**Nota van Inspraak en Overleg
Voorontwerpbestemmingsplan
“Vrijenban”** d.d. 3 mei 2011

10 april 2012

Behorende bij het voorontwerpbestemmingsplan "Vrijenban" van 3 mei 2011

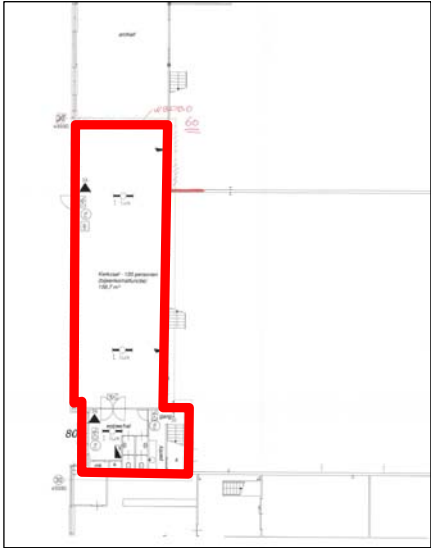
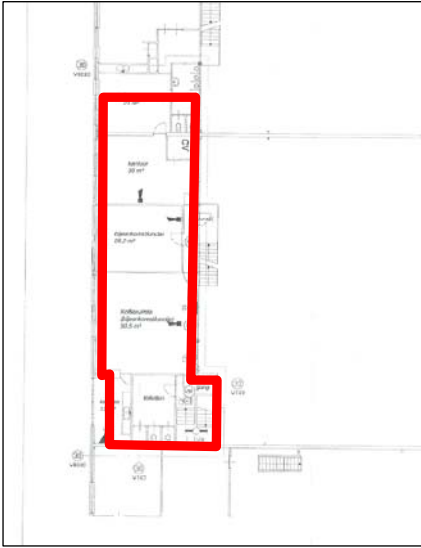
2.	Bij alle woningen die op het voorerf een aanbouw hebben waarin de voordeur zit, moet het bouwvlak hierop worden aangepast. In het voorontwerp was het	VB: aanpassen bouwvlakken op diverse locaties en opnemen bouwaanduiding / regeling om de bestaande bebouwing goed te regelen.

bouwvlak ruim óm deze aanbouwen heen getekend waardoor de woningen in feite fors kunnen aanbouwen aan de voorzijde (over de gehele hoogte van de woning). Dat is niet wenselijk. Het bouwvlak moet alleen worden gelegd over het feitelijke hoofdgebouw. De aan- en uitbouwen aan de voorzijde moeten worden voorzien van een passende bouwaanduiding, zoals bijvoorbeeld [bijgebouwen], waarin de feitelijke bebouwing wordt geregeld.
